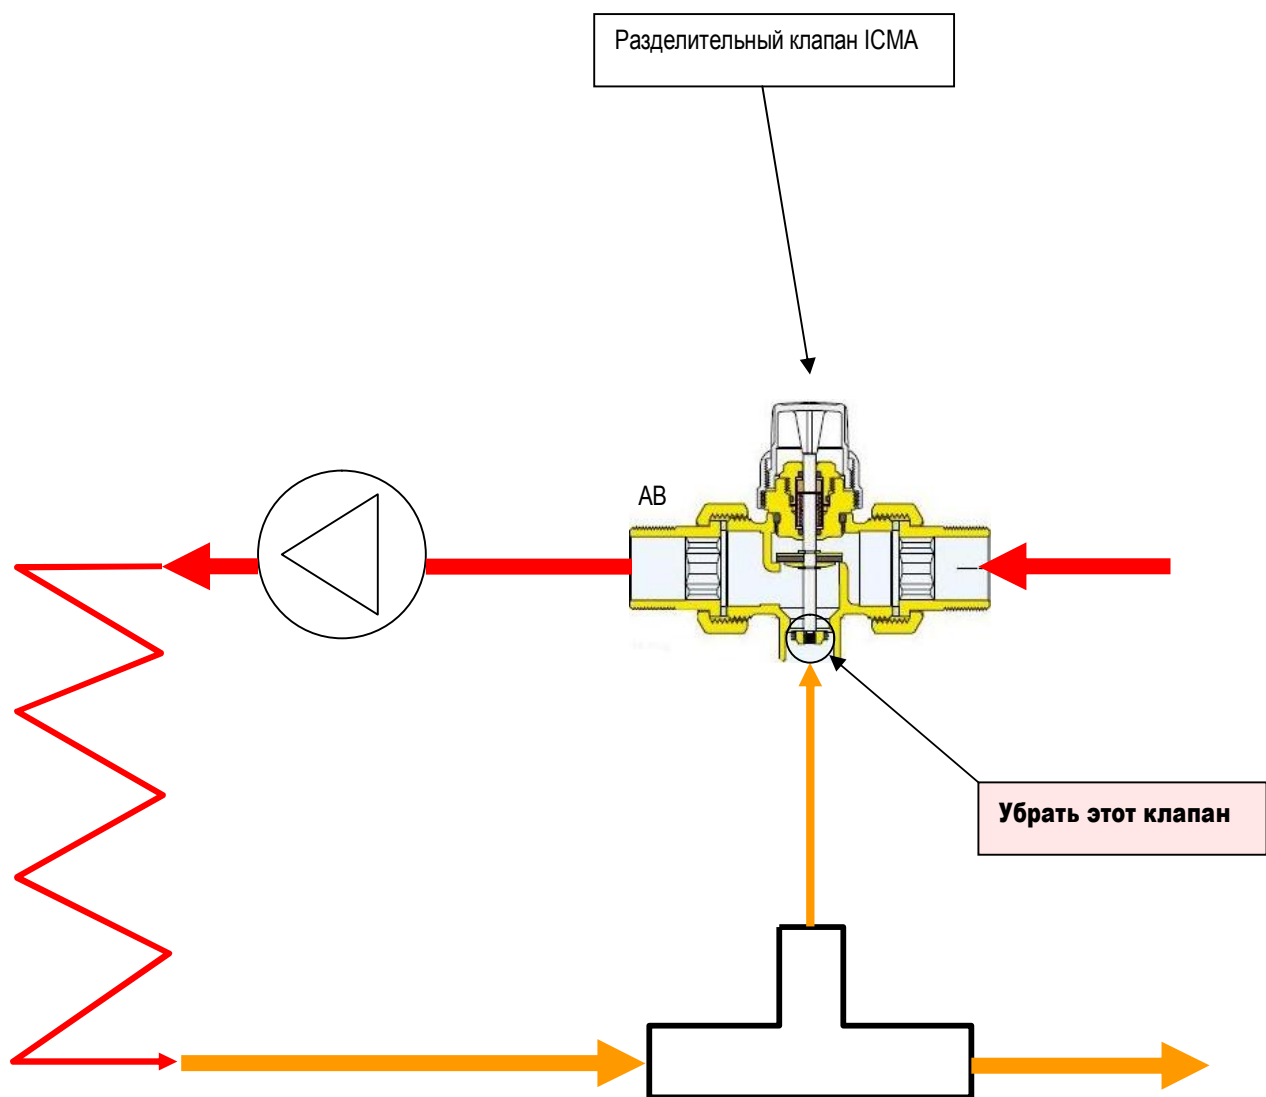
Если убрать этот клапан, то распределительный клапан будет работать с подмесом обратки.
